**Avis délibéré**  
**de la Mission régionale d'autorité environnementale**  
**Provence-Alpes-Côte d'Azur**  
**sur la modification n°3 du plan local d'urbanisme de Saint-**  
**Maximin (83)**

**N° MRAe  
2023APACA48/3519**

Figure 1: Localisation du secteur de la modification n°3 du PLU entouré en rouge (ajouté par la MRAe - source : Batrame)

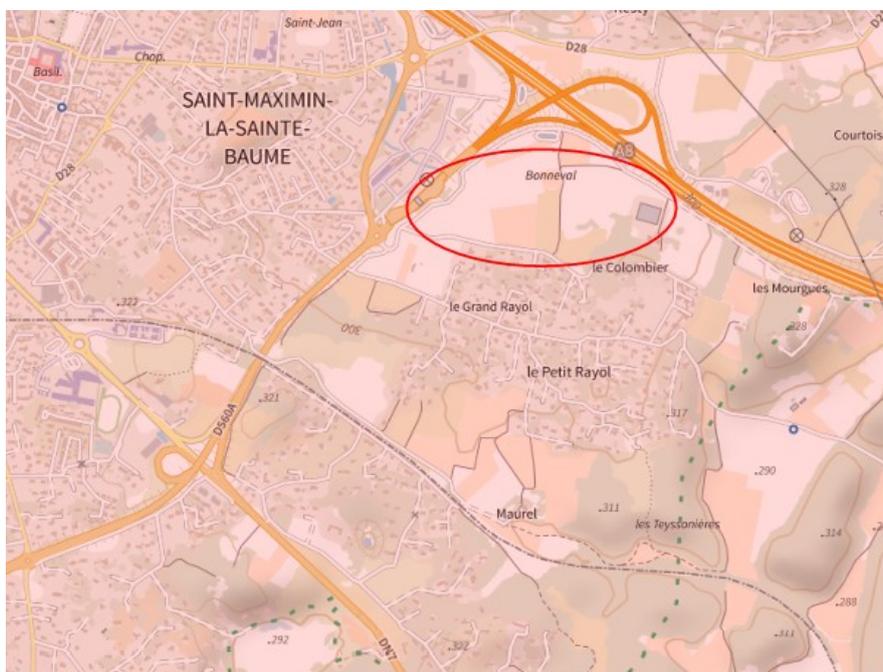
Le périmètre du projet concerné par la modification n°3 du PLU est localisé en entrée est de la ville, dans le secteur de Bonneval au sud de l'échangeur A8/RD 560A. Il s'inscrit dans une zone en partie urbanisée (quartiers résidentiels du Grand et du Petit Rayol). Selon le dossier, ce secteur est accessible depuis le centre-ville, situé à environ 1 km, par voie piétonne à aménager via le chemin du Grand Rayol.
